TRANSPORDIAMET

**Mustsõstra kinnistu
projekteerimistingimuste eelnõu
kooskõlastamine märkustega**

Olete esitanud meile kooskõlastamiseks Tartu maakonna Kambja valla Reola küla Mustsõstra kinnistu projekteerimistingimuste eelnõu (menetlus nr 413945).

Lisa: Riigitee nr 22133 km 1,56 ristumiskoha ehitamise nõuded

Joonis 1. Riigitee nr 22133 km 1,56

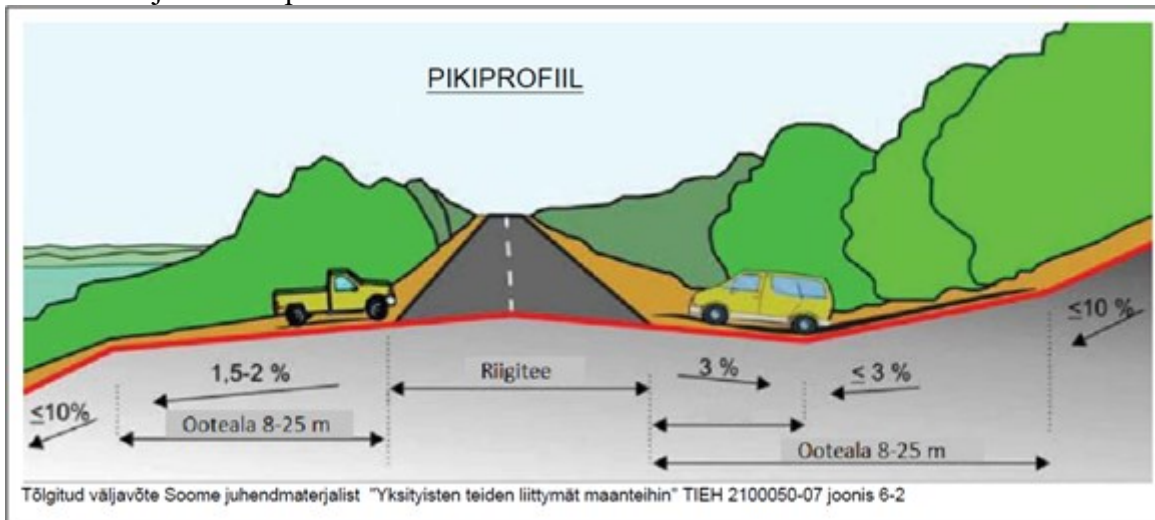
1. Ristumiskoht projekteerida riigitee nr 22133 Reola – Unipiha tee (edaspidi *riigitee*) km 1,56 (Joonis 1).
